委員質問・意見等

第 130 回定例会（4 月 9 日）受付分

■ 電力需要の経年変化と今後の予測等に関する事を東電と資源エネルギー庁に問う。

電源別発電電力量の実績および見通し

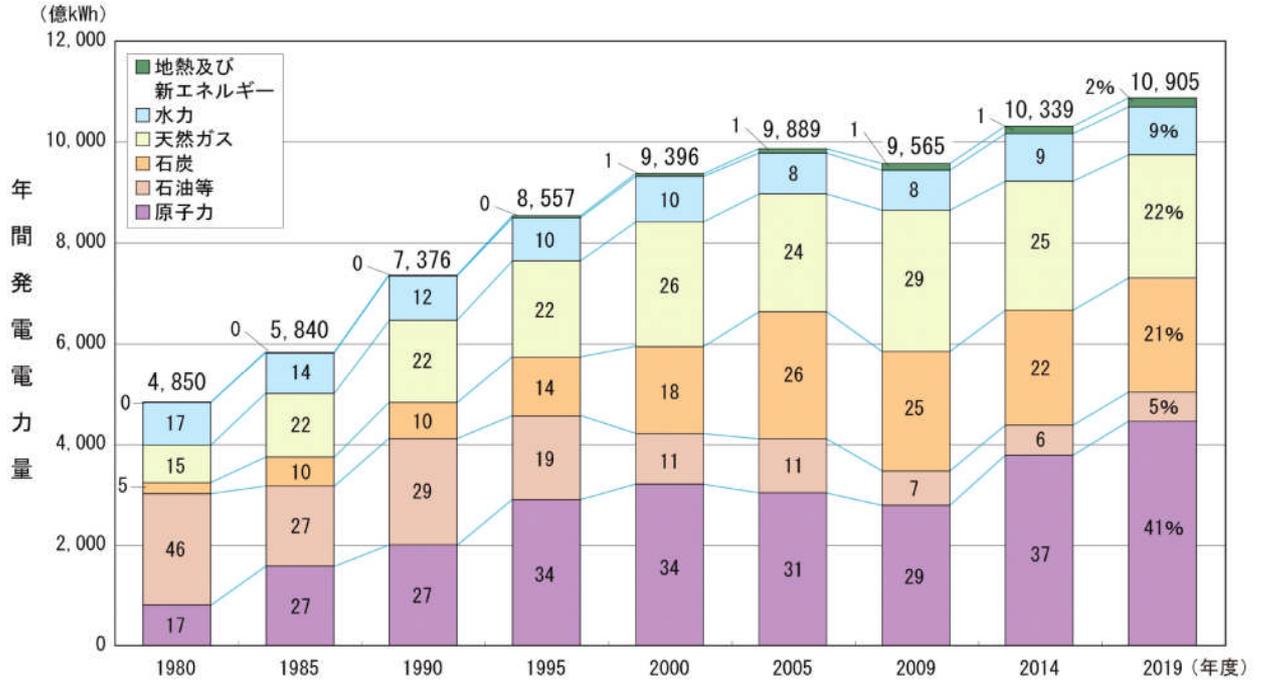
Q1: 3.11直前の電力需要の実績と想定を次図に付した。事故後3年を経過し、需要想定が過大で誤りだったと考えるがその事実を認めるか。

Q2: 図の想定は、依然として右肩上がりの拡大を想定しているが、想定を誤りを認めるか。事故後に需要想定を改めたのか。最近の類似の想定図(表)または資料は、どこにあるのか。

Q3: 図から、実績としては、石油の減少とLNGと石炭の増大が読み取れる。予測としては原子力の異常な拡大が読み取れる。地球温暖化対策としてCO2削減を宣伝しながら石炭の拡大は矛盾しないのか。
